Auditul Mobilității Pietonale

- Parcul Catedralei mitropolitane, Chișinău

Sumar

1. Lipsa rampelor accesibile la unele intrări și pe căile pietonale

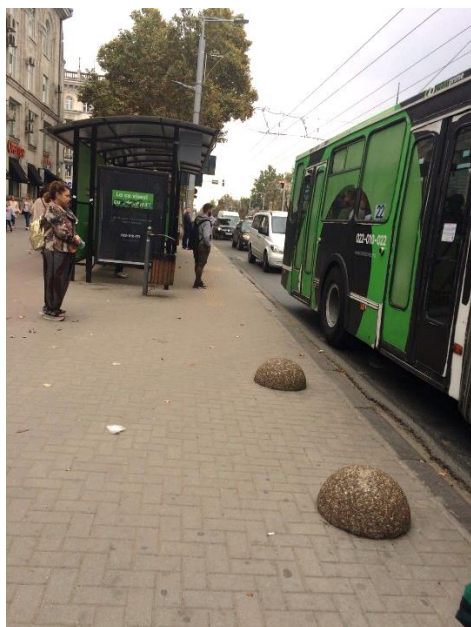
Accesul în parc este limitat pentru părinții cu copii mici și persoane cu dizabilități, utilizatori de scaun rulant, din direcția Arcului de Triumf și CC. "Gemenii" spre scuarul Catedralei, pentru că treptele nu sunt dublate cu rampe de acces. În scuarul Catedralei, în 2018, cu concursul Platformei "Chișinău accesibil pentru toți", scările au fost dublate cu rampe accesibile din partea str. B. Bodoni. În direcția str. Pușkin nu sunt disponibile rampe de acces, fapt ce îngreuează deplasarea părinților cu copii mici, care vizitează frecvent acest loc.

La intrarea în parc din direcția str. B. Bodoni - str. Columna, intrarea din strada pietonală Eugen Doga și cea din str. Pușkin – str. Columna, scările și rampele construite nu corespund normativelor în construcții. Conform CP C.01.02:2018. *Proiectarea clădirilor și construcțiilor cu asigurarea accesibilităților pentru persoane cu dizabilități. Prevederi generale*, unghiul de înclinație a rampelor exterioare nu poate să depășească 8%, rampa trebuie să aibă o suprafață netedă și antiderapantă, să fie dotată cu bare de sprijin și scările să aibă mână curentă.
